**REGIONALNY DYREKTOR  
OCHRONY ŚRODOWISKA  
W BYDGOSZCZY**

WOO.4220.1272.2022.HN

**POSTANOWIENIE**

- I. Wyrażam opinię, że dla planowanego przedsięwzięcia pn.: „Budowa farmy fotowoltaicznej o mocy do 4 MW wraz z niezbędną infrastrukturą techniczną na działce o numerze 29/1 w obrębie Ruże, gmina Zbójno”, nie istnieje konieczność przeprowadzenia oceny oddziaływania na środowisko.
- II. Zgodnie z treścią art. 64 ust. 3a uouioś wskazuję:
  1. Istotne warunki korzystania ze środowiska w fazie realizacji i eksploatacji lub użytkowania przedsięwzięcia, ze szczególnym uwzględnieniem konieczności ochrony cennych wartości przyrodniczych, zasobów naturalnych i zabytków oraz ograniczenia uciążliwości dla terenów sąsiednich, w tym:

Rysunek 1. Plan nasadzeń krzewów (kolor zielony).

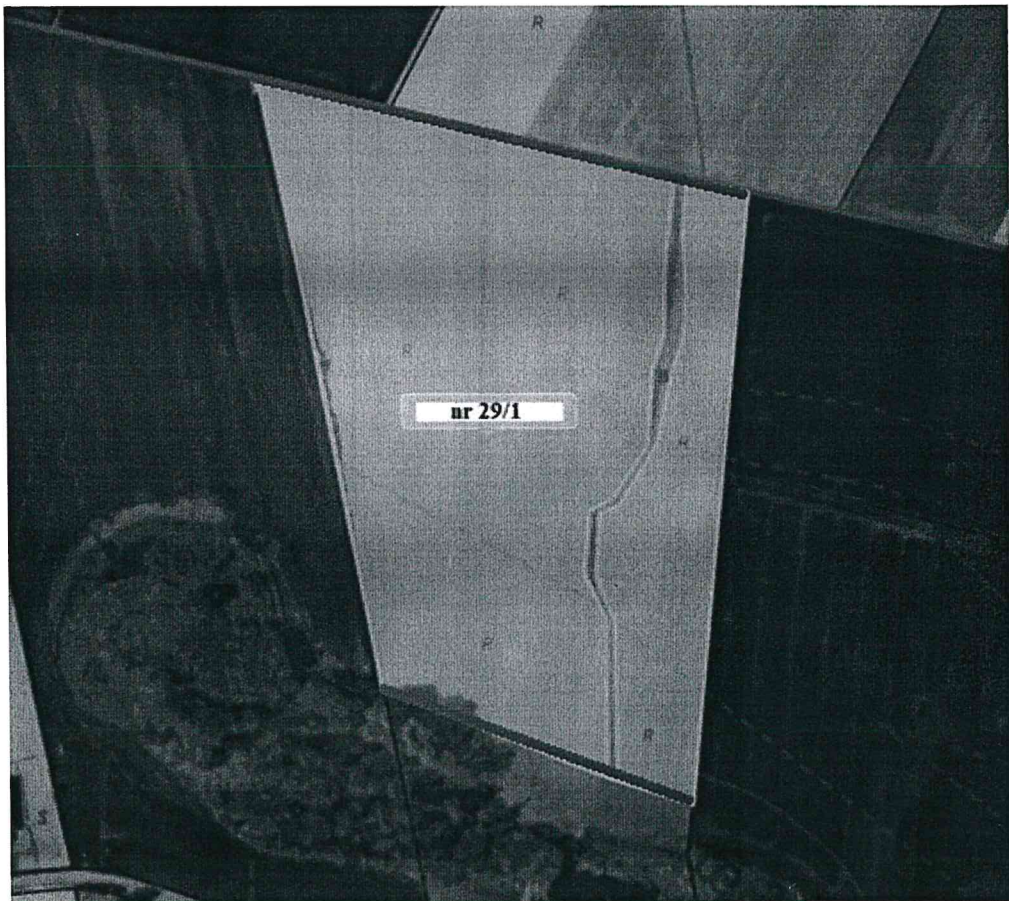
8) Wprowadzić nasadzenia krzewów wzdłuż ogrodzenia inwestycji (zgodnie z poniższym rysunkiem – kolor czerwony). Do nasadzeń stosować rodzime gatunki krzewów, np. jałowiec pospolity, dereń świdwa, bez czarny, tarnina, głóg, szakłak pospolity, trzmielina, kruszyna pospolita, leszczyna pospolita, czeremcha zwyczajna, głóg jednoszyjkowy, bez koralowy, kalina koralowa, berberys zwyczajny. Ewentualne przycinanie krzewów prowadzić poza okresem lęgowym ptaków przypadającym w terminie od 1 marca do 31 sierpnia lub w dowolnym terminie po potwierdzeniu maksymalnie na 2 dni przed przycięciem przez specjalistę przyrodnika braku aktywnych lęgów ptaków oraz rozrodu zwierząt w obrębie krzewów przeznaczonych do przycięcia.

9) Nasadzenia wykonać po zewnętrznej stronie ogrodzenia.

- 10) Prowadzić monitoring udatności wprowadzonych nasadzeń roślinności krzewiastej przez okres co najmniej 3 lat oraz w razie potrzeby dokonywać nasadzeń uzupełniających, w miejscach obumarłych sadzonek, zapewniając trwałość wykonanych nasadzeń.
